Relatório de Fiscalização

RELATÓRIO DE FISCALIZAÇÃO TÉCNICA DOS SISTEMAS DE MANEJO DE RESÍDUOS SÓLIDOS URBANOS E LIMPEZA URBANA DO MUNICÍPIO DE COSMÓPOLIS

PRESTADOR: Secretaria de Agricultura e Meio Ambiente

Americana, junho de 2026

Descarte irregular - Av. marginal

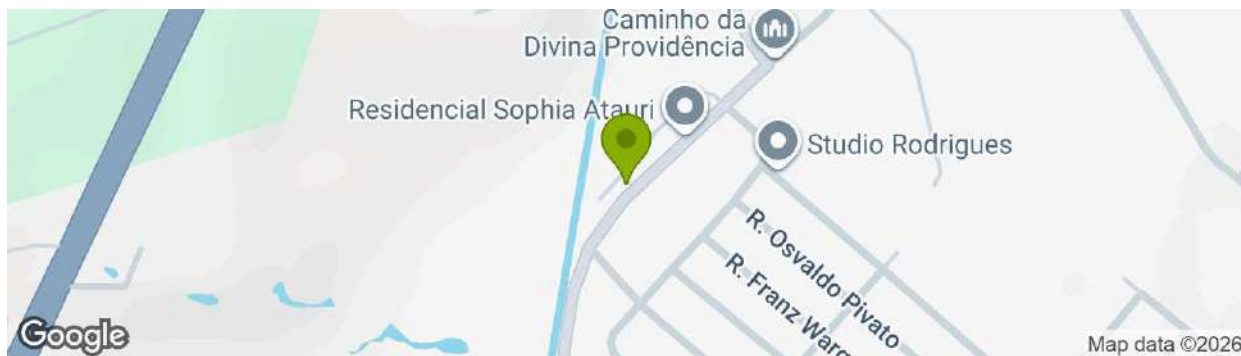
Fiscalizado	Descarte irregular - Av. marginal #202152253
Data de início da fiscalização	26/05/2026
Data de término da fiscalização	26/05/2026
Observações Gerais	Área na Av. marginal, esquina com R. Pedro Guimarães Bertazo

[SLU8.4] Não executar serviço de limpeza corretiva de deposições irregulares conforme plano operacional

Não Conforme

Descarte irregular - Rua Luiz Strazzacappa 702

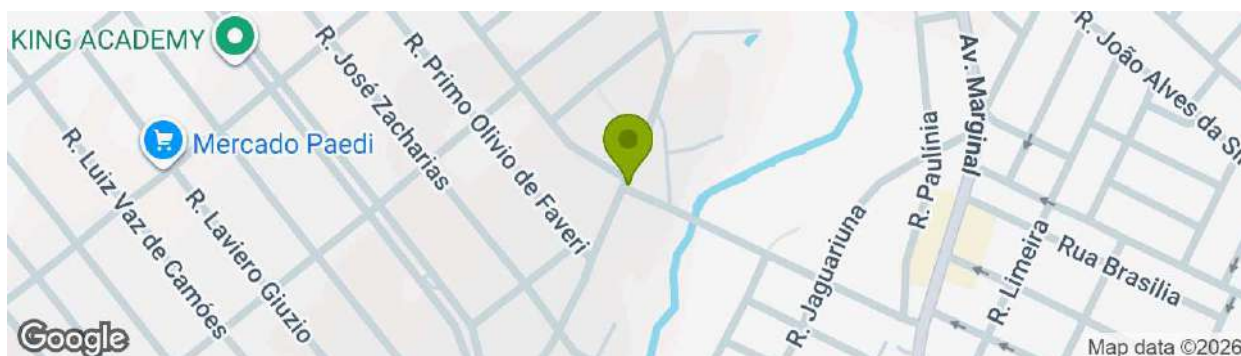
[SLU8.4] Não executar serviço de limpeza corretiva de deposições irregulares conforme plano operacional

Não Conforme

Descarte irregular - Av. Marginal 1824

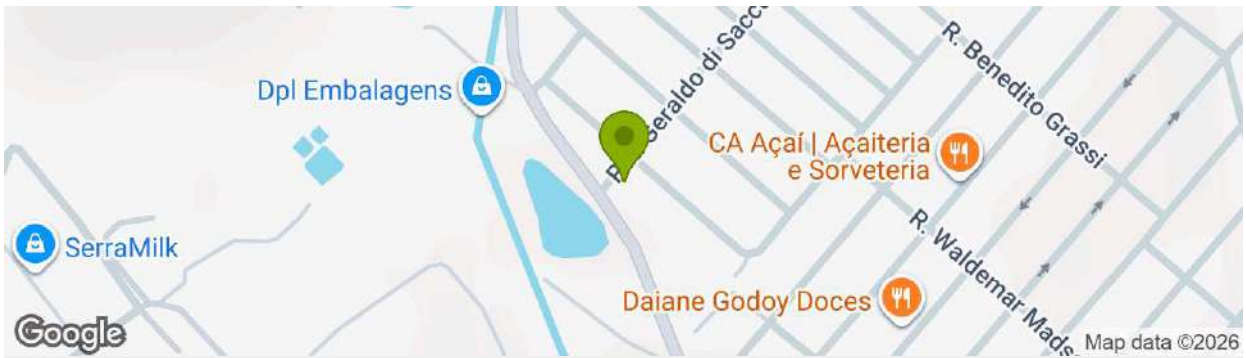
[SLU8.4] Não executar serviço de limpeza corretiva de deposições irregulares conforme plano operacional

Não Conforme

Descarte irregular - R. Monte Castelo

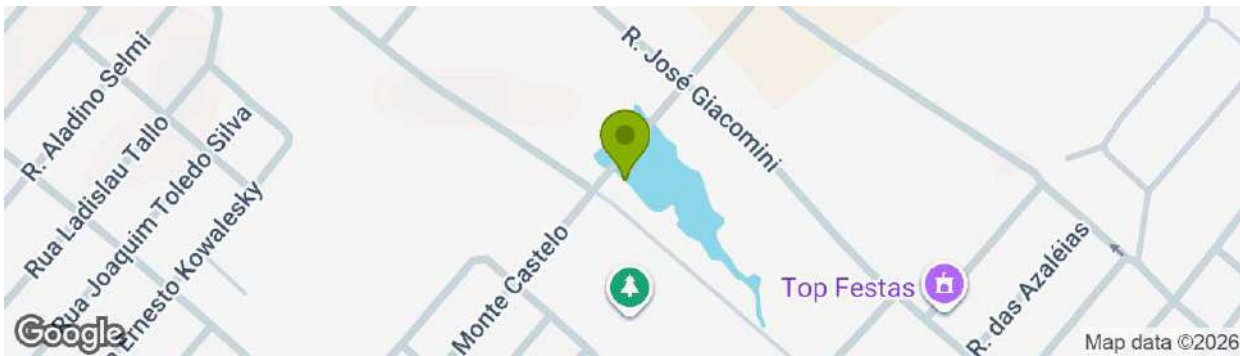
[SLU8.4] Não executar serviço de limpeza corretiva de deposições irregulares conforme plano operacional

Não Conforme

Descarte irregular - Rua Quatro

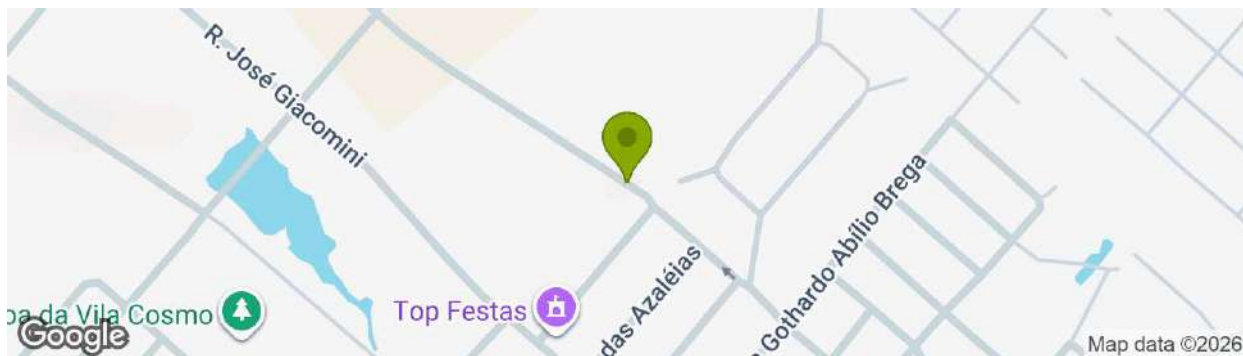
[SLU8.4] Não executar serviço de limpeza corretiva de deposições irregulares conforme plano operacional

Não Conforme

ATT RESÍDUOS VERDES E RCC - COSMÓPOLIS

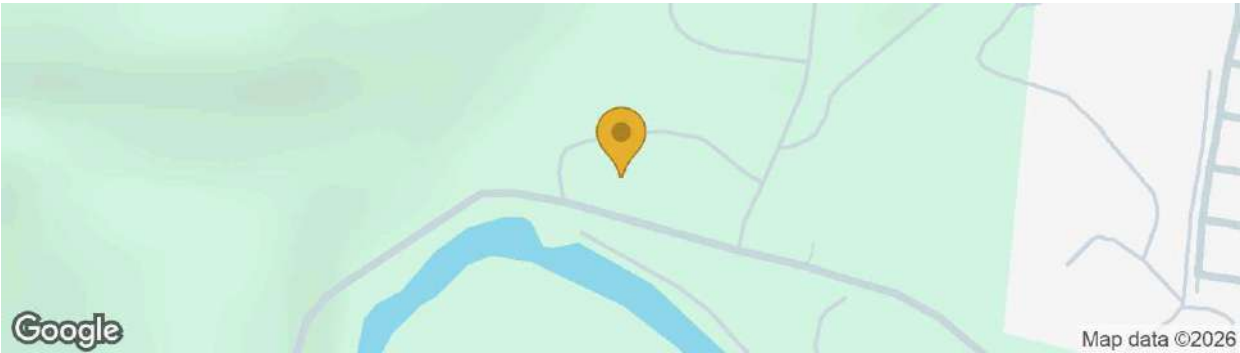
[OP2.0] Fotos gerais da fiscalização	N/A
[OP2.0] Observações	ATT - Área de transbordo e triagem, recebimento de resíduos verdes e RCC. Localizada ao lado da ETE de Cosmópolis.
